COMUNE DI PISA
Direzione Urbanistica-Edilizia Privata
Servizi Amministrativi Mobilità

RELAZIONE TECNICA

- RETTIFICA ERRORI MATERIALI AI SENSI DELL'ART. 21 DELLA L.R. 65/2014

Luglio 2020

2. Centro Storico Immobile via Borgundio – Accoglimento richiesta prot. 59300 del 26.06.2020 – Immobile – Fg mapp. 124 – sub. 44.

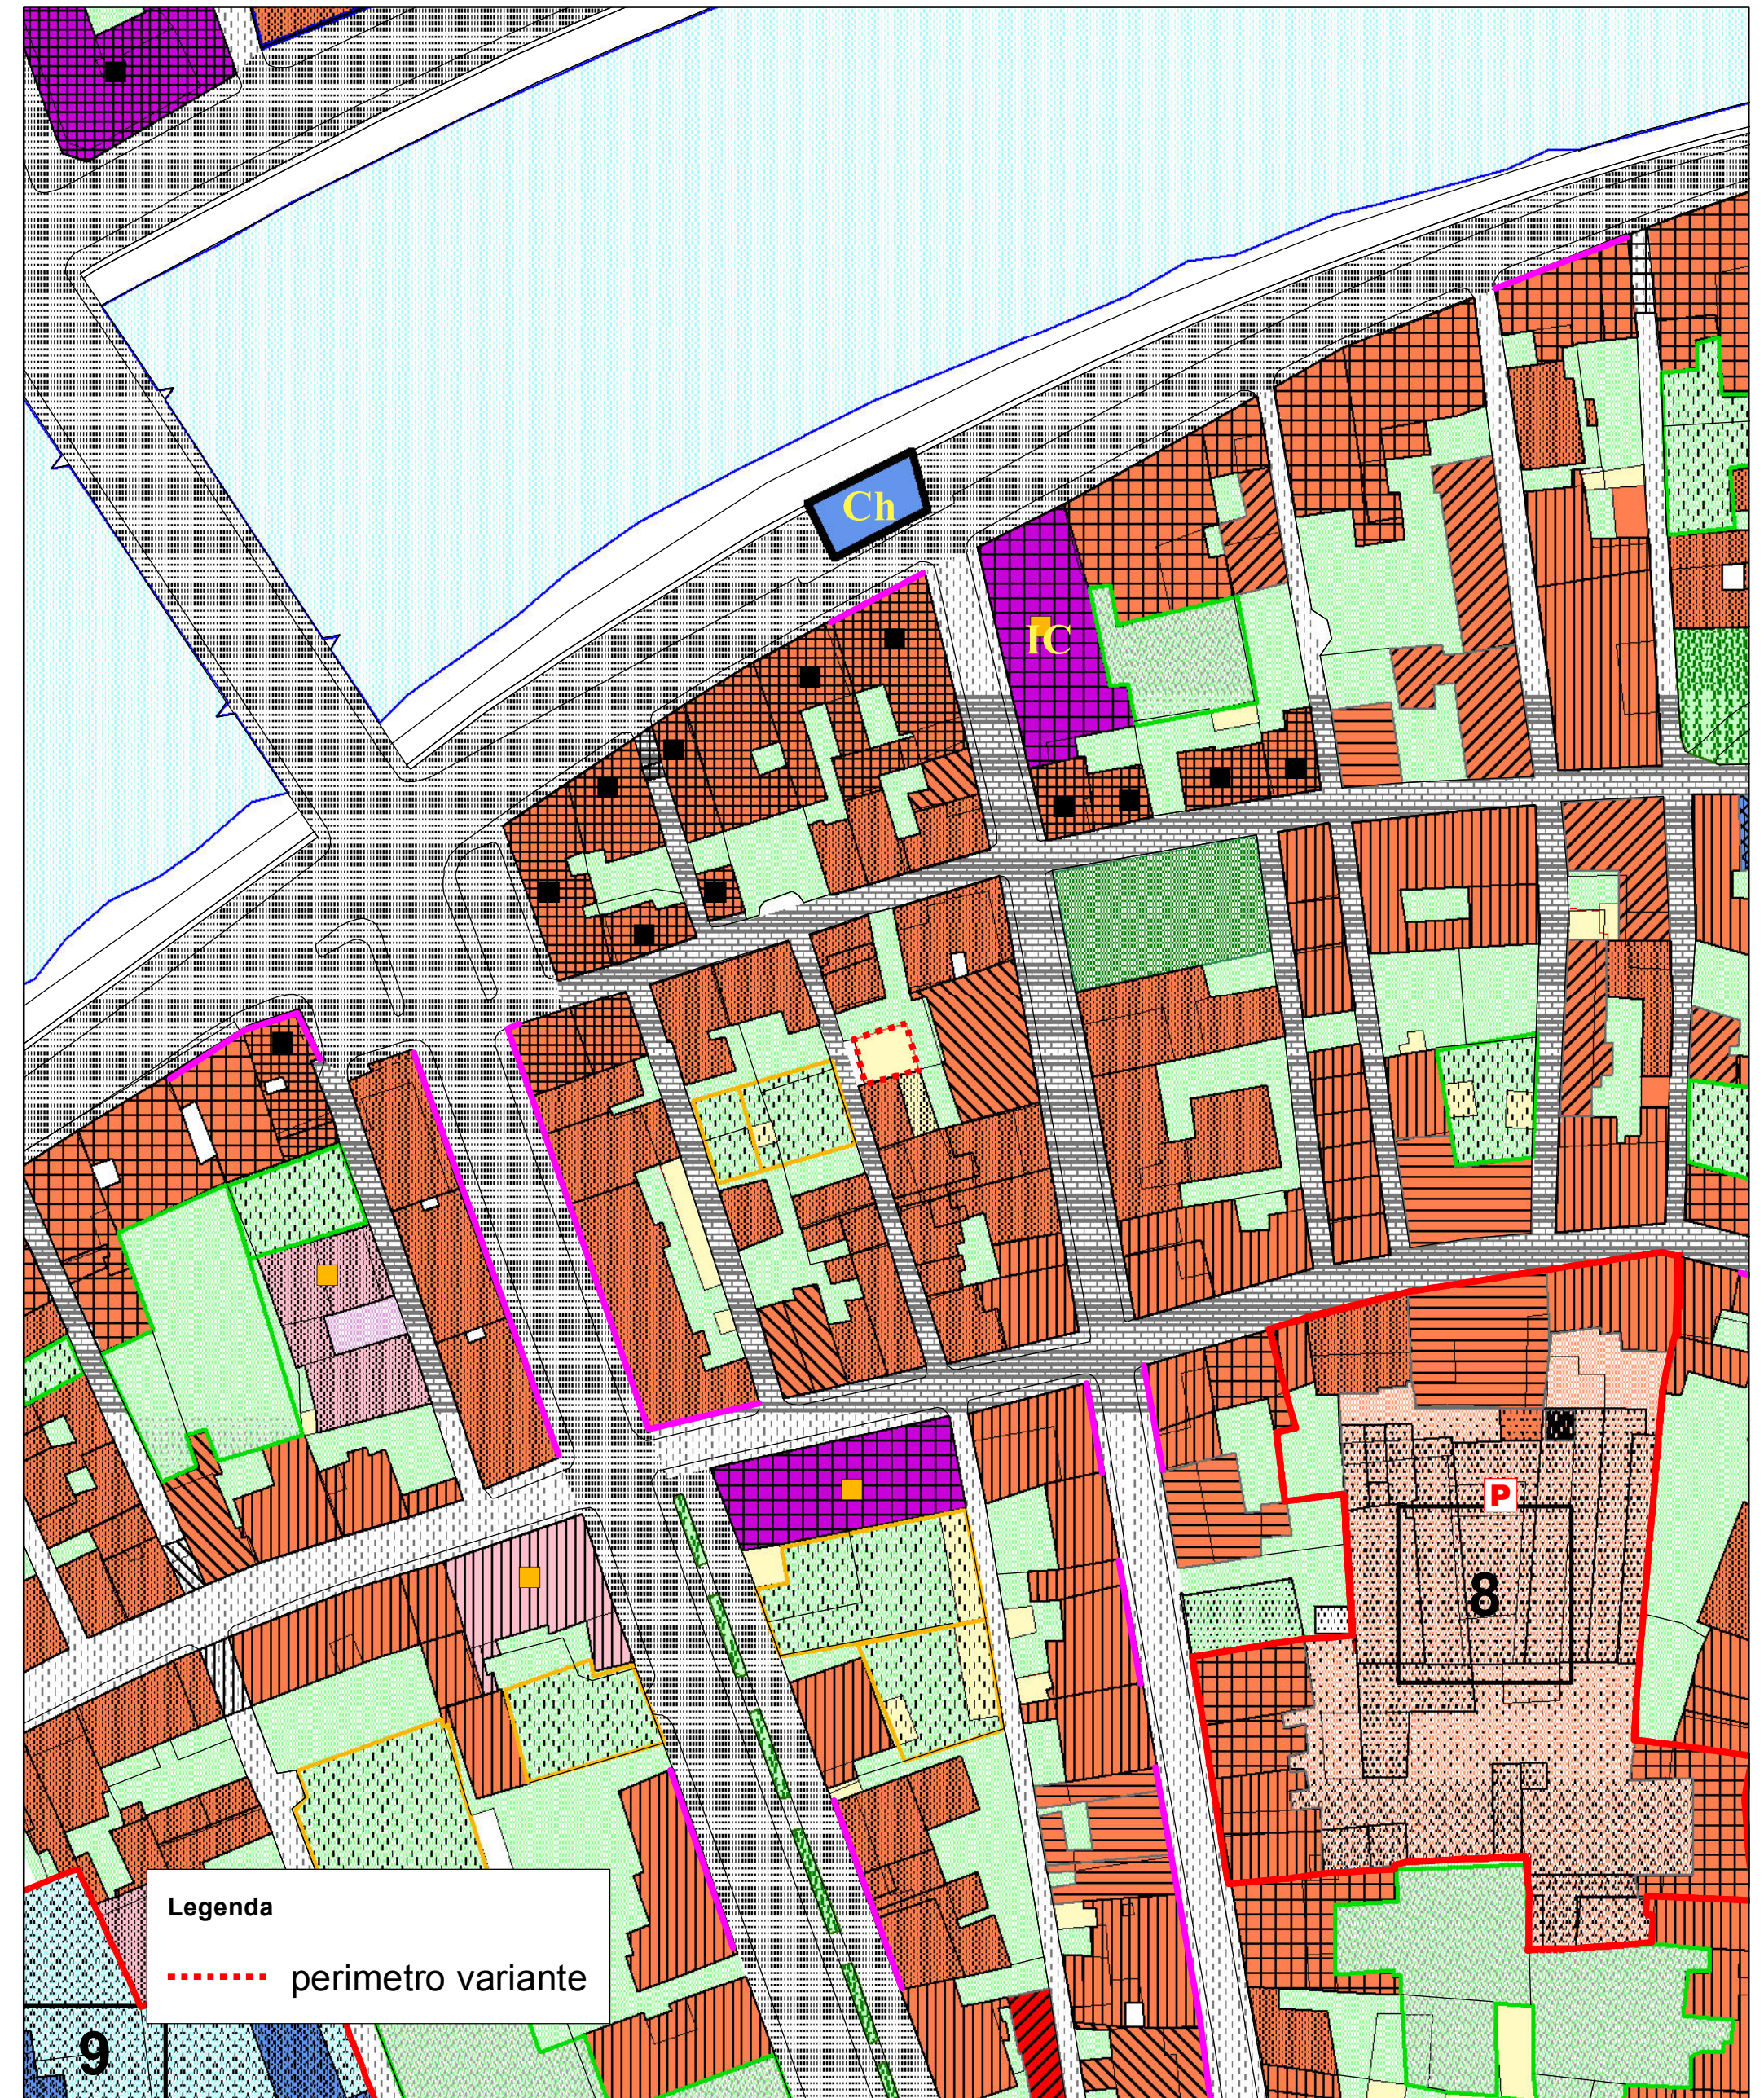
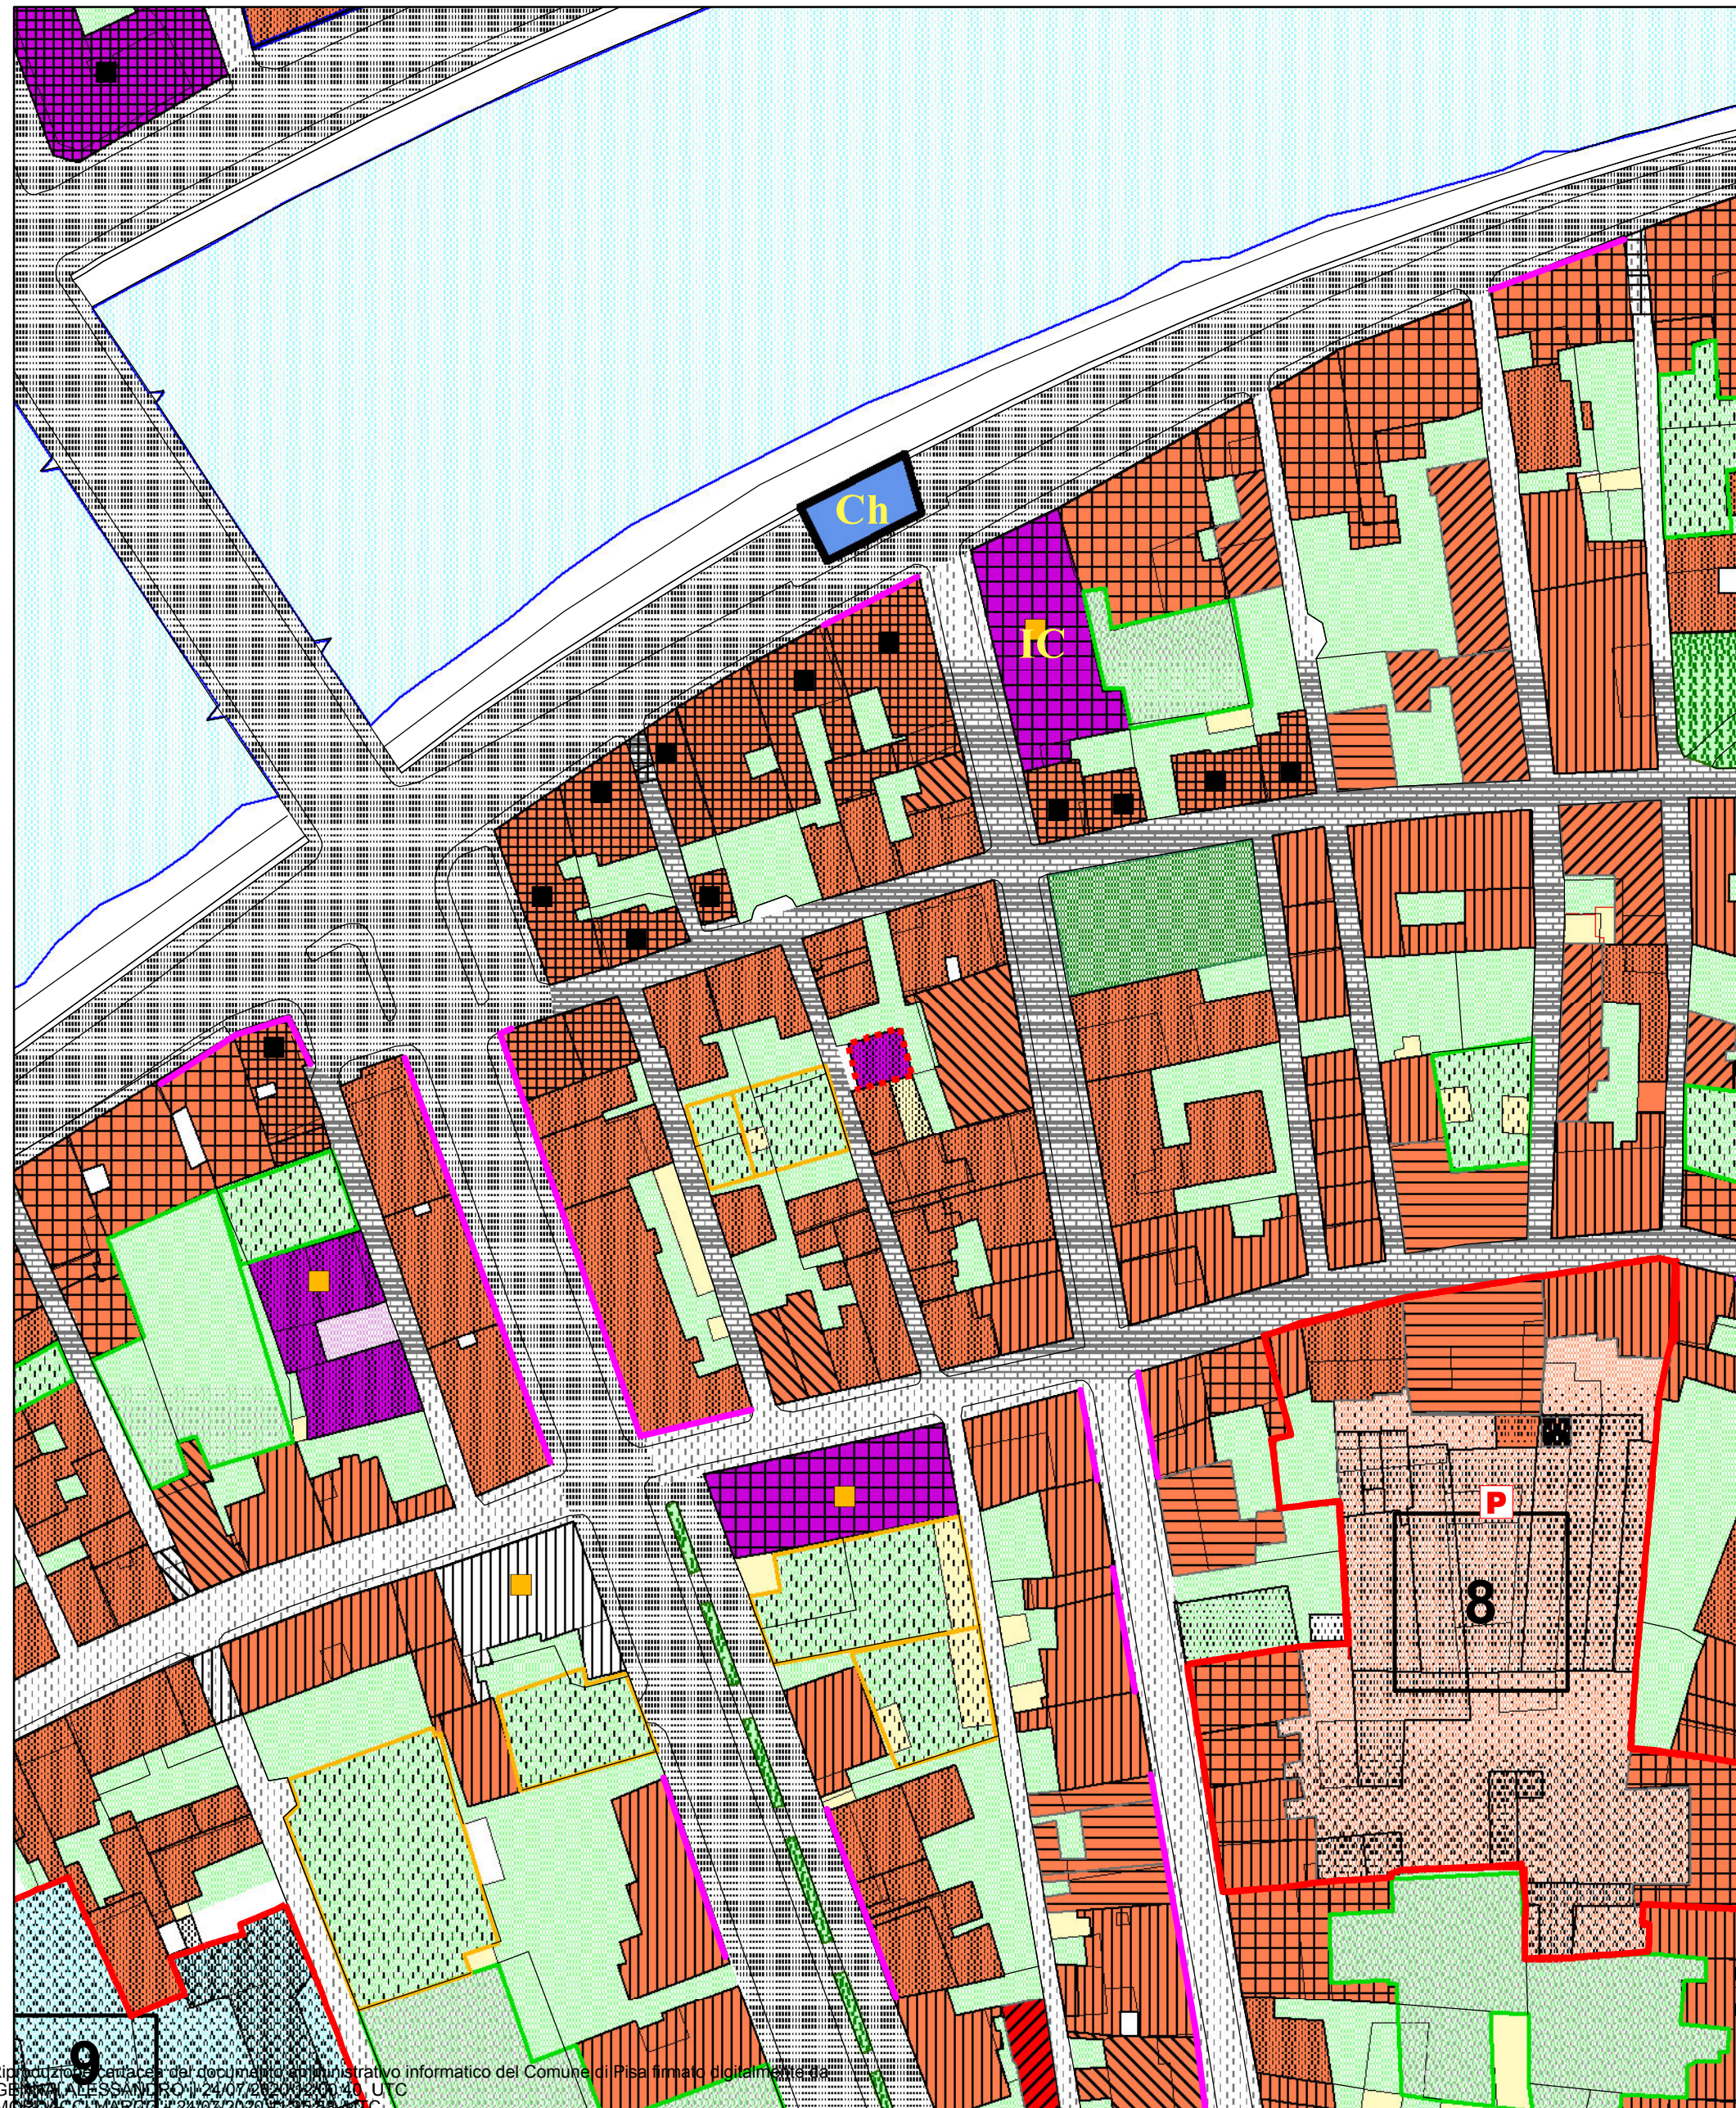
Sull' immobile in oggetto si prevede la sostituzione del retino relativo alla Destinazione d'uso di cui all'art. 4.5.2 – 4 “Servizi privati di interesse pubblico” con la retinatura relativa alle “costruzioni accessorie” come disciplinate dall'art. 4.3 punto 9.
